RESOLUCION No.

POR MEDIO DEL CUAL SE MODIFICA UN PERMISO DE VERTIMIENTOS Y SE ADOPTAN OTRAS DISPOSICIONES

Asunto: Modificación permiso de Vertimientos

Imagen No 4: diseños de STARnD existente con modificación de tanque de almacenamiento.

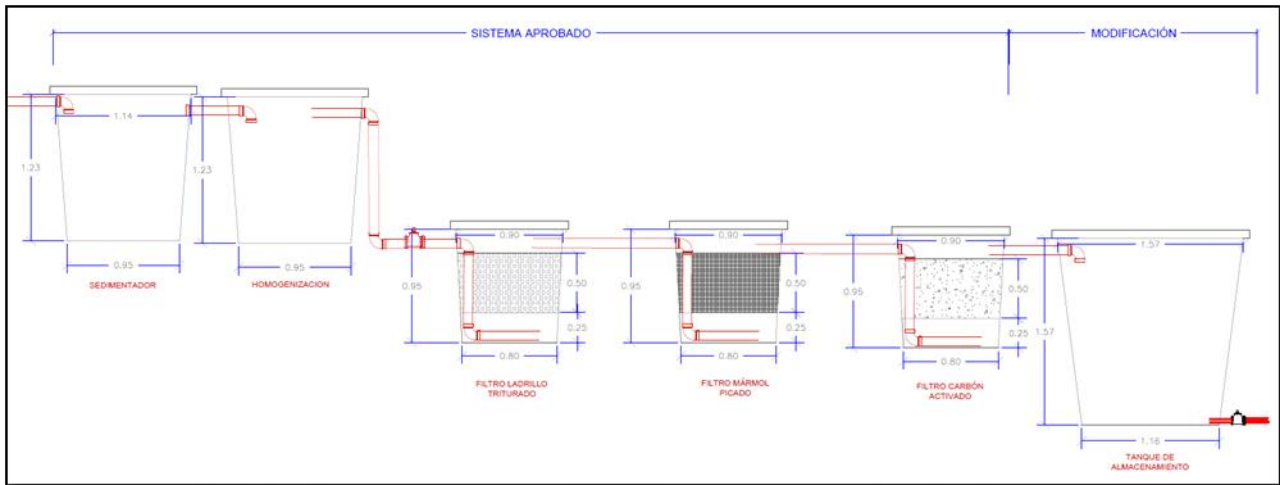
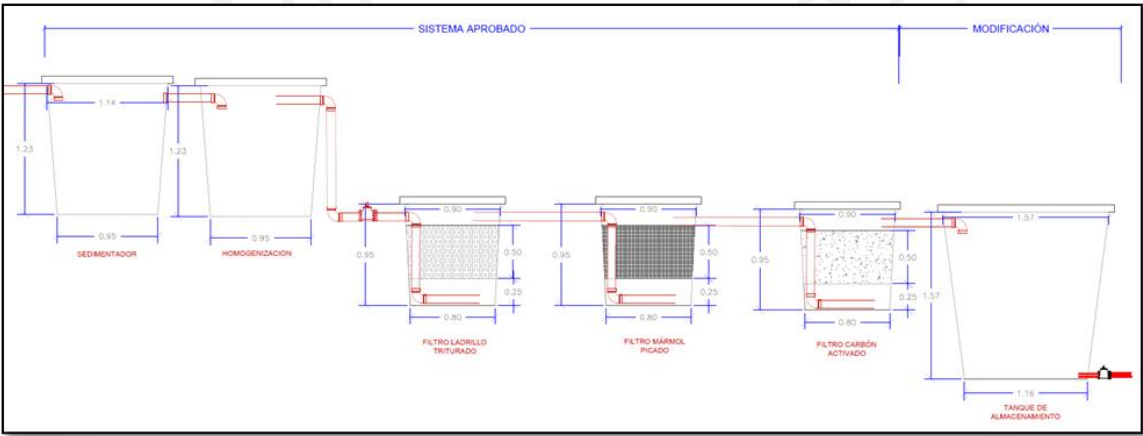
En el presente tramite de modificación, la interesada del permiso presenta diseños ajustados con el fin de suspender vertimiento a campo de infiltración y ser almacenado en tanque con capacidad de 2000 litros, tal como se ilustra en la siguiente imagen:

En la siguiente tabla se describe las capacidades de cada tanque y filtro que conformaran el nuevo sistema con su respectivo ajuste el cual es el tanque final para almacenamiento de agua tratada que será utilizada para riego por Fertiriego por aspersión, con un caudal de 0.0052 L/seg, las demás condiciones y características se conservan iguales.

2- Sistema de Tratamiento de Aguas Residuales No domésticas (STARND) bloque 13: El sistema está compuesto por varios tanques de filtración y absorción y un tanque final para el almacenamiento del efluente final con capacidad de 2000 litros, de esta manera:

Imagen No 5: diseño de obra de descarga de STARD a instalarse en oficinas del bloque 18.

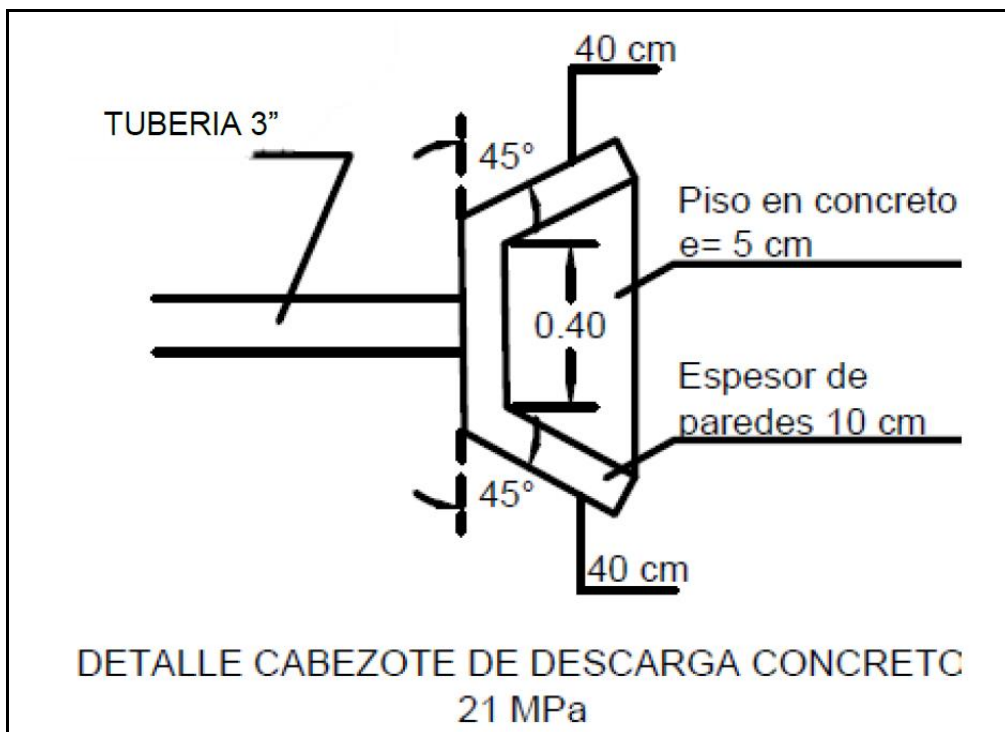
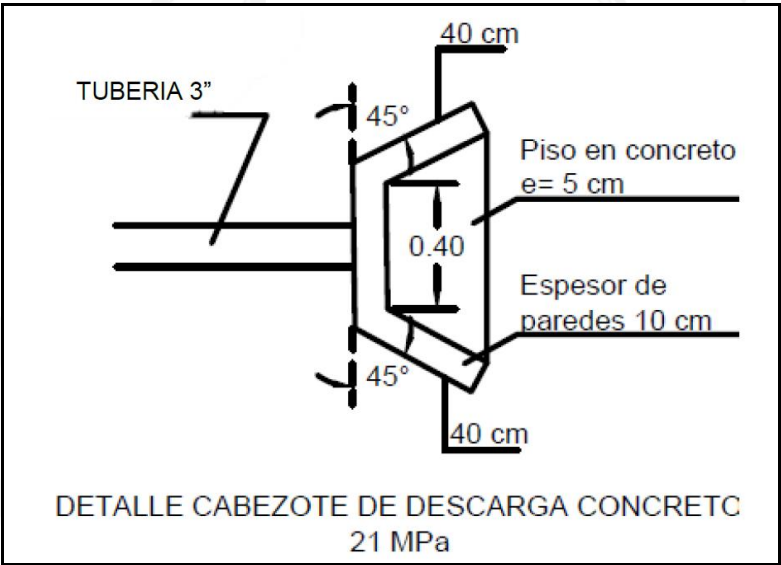
Además, se llevará mediante tubería de 6 pulgadas, cuya entrega se realizará con un ángulo de 45° respecto a la lateral del cauce de la quebrada Sin Nombre, con el fin de favorecer los procesos de mezcla. No se realiza el cálculo de la longitud de mezcla con la estructura propuesta.

Además, se llevará mediante tubería de 6 pulgadas, cuya entrega se realizará con un ángulo de 45° respecto a la lateral del cauce de la quebrada Sin Nombre, con el fin de favorecer los procesos de mezcla. No se realiza el cálculo de la longitud de mezcla con la estructura propuesta.
